改善箇所説明図

トラクションコントロール
ユニットの取り付け箇所

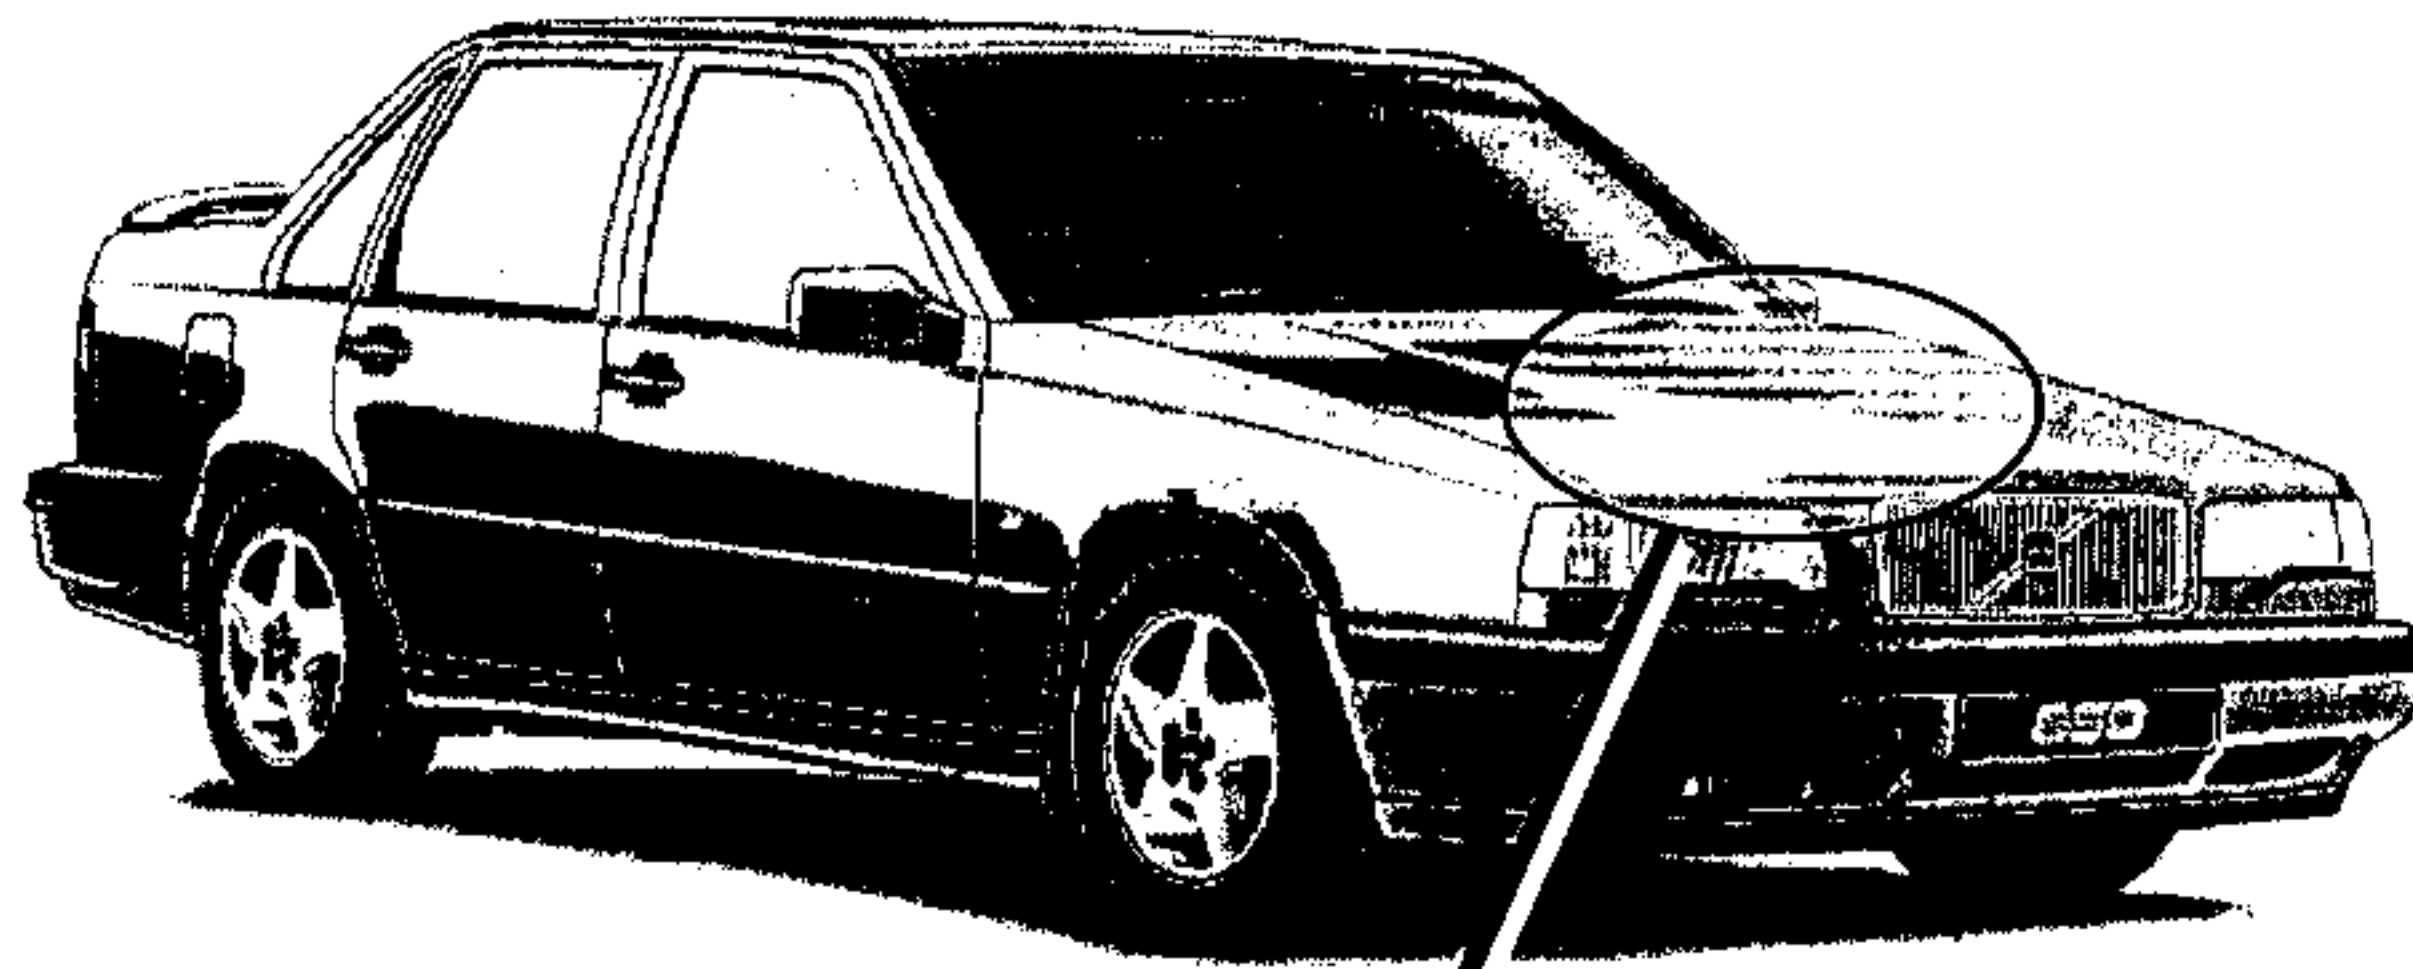
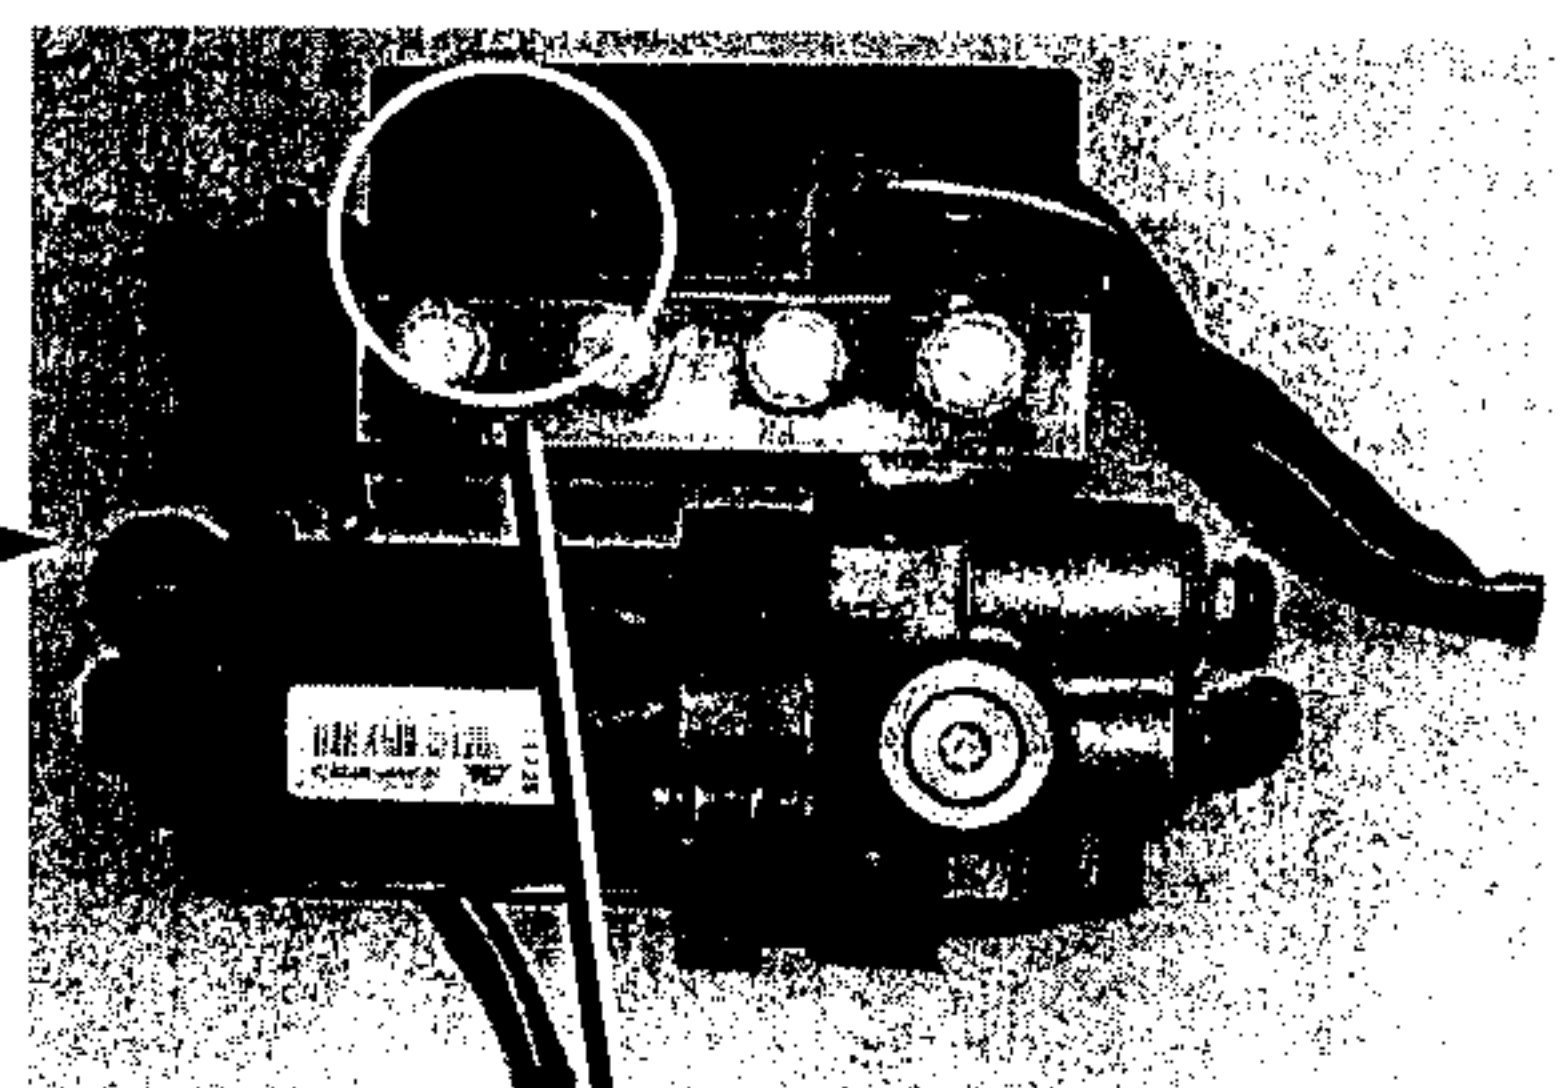
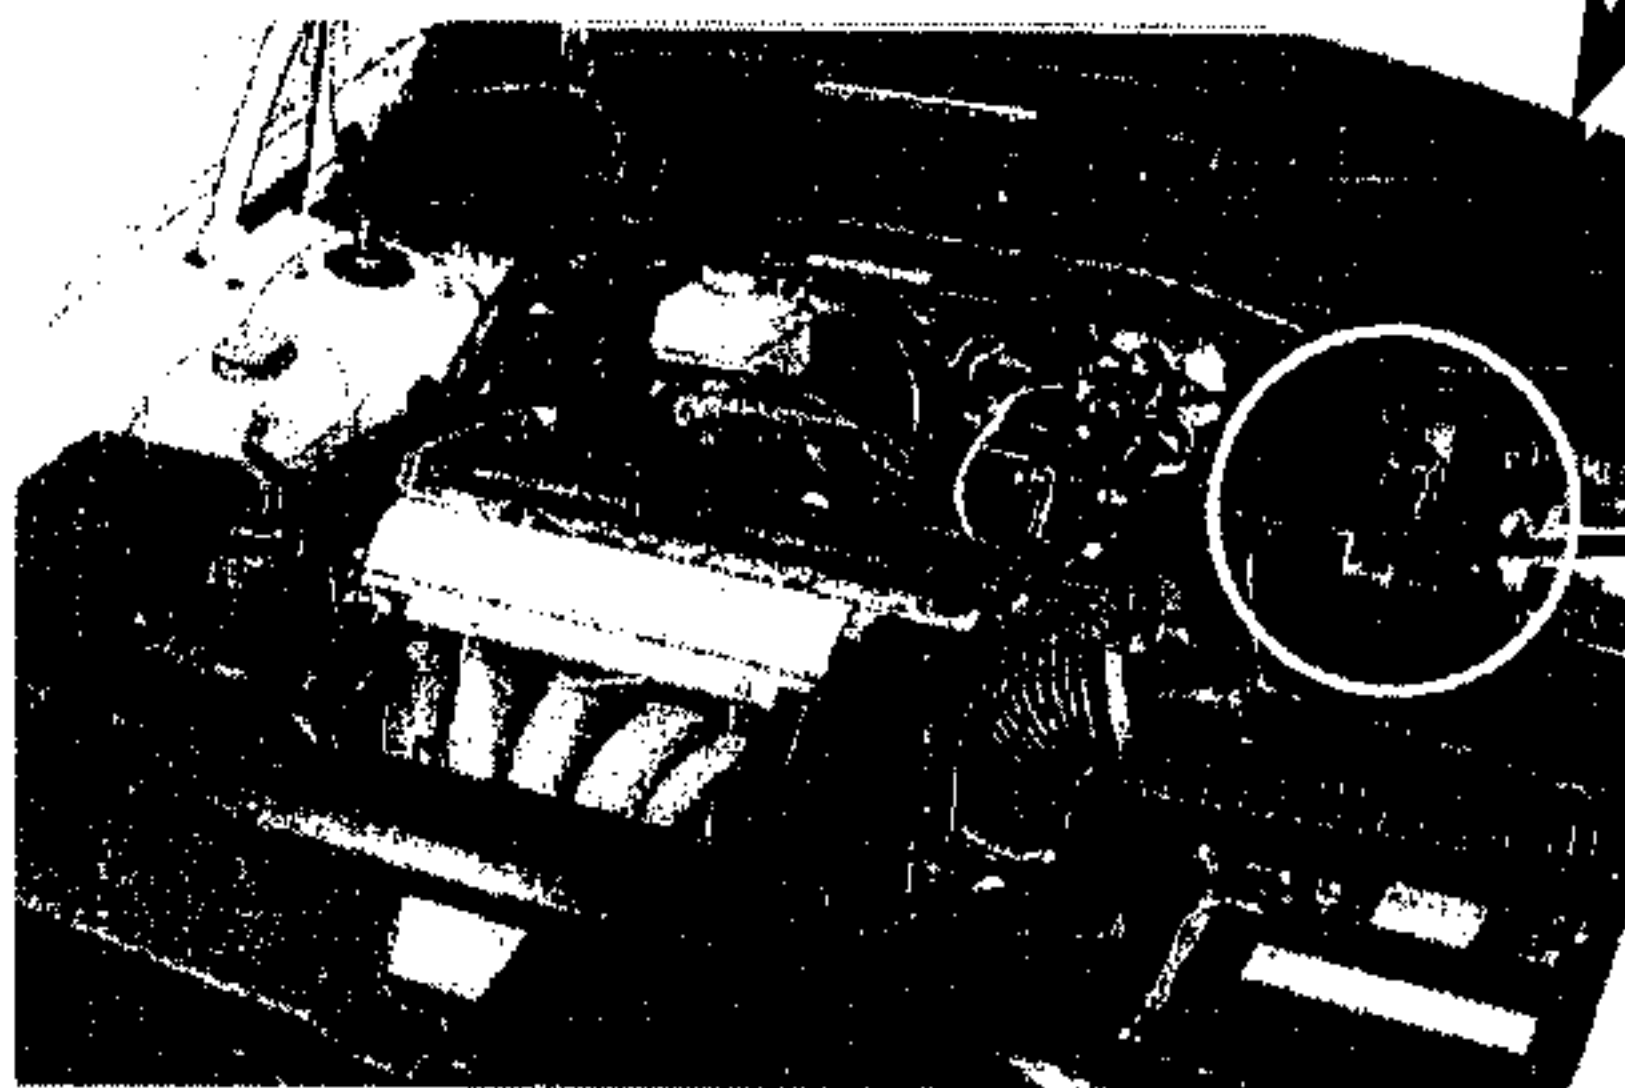
制動装置において、トラクションコントロールユニット（滑りやすい路面でのタイヤの空転を防止する機構）の圧力スイッチ部のゴム製仕切膜（ダイヤフラム）の耐久性が不足しているため、そのままの状態で使用を続けると、当該スイッチ部からブレーキ液が漏れ、制動力が低下するおそれがある。

全車両、トラクションコントロールユニットを対策品と交換する。

基準不適合発生箇所

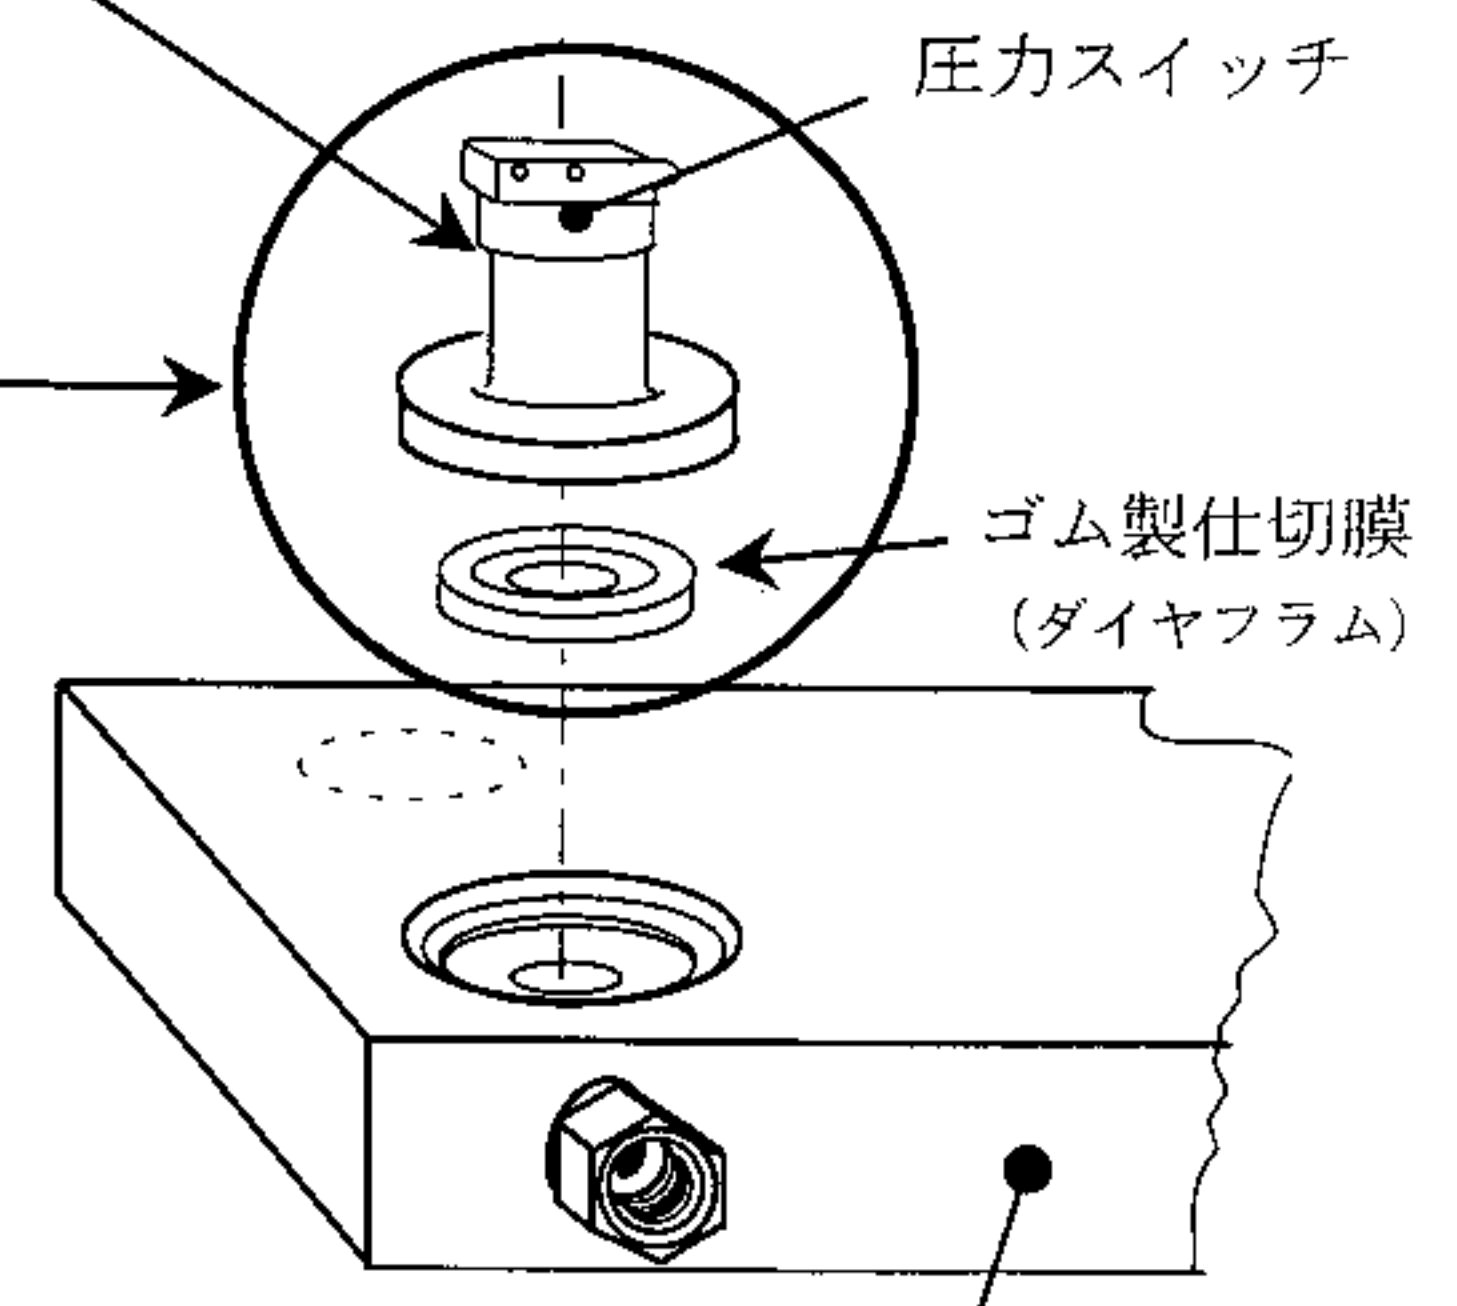
液漏れ発生箇所

注意： 内は交換部品を示す
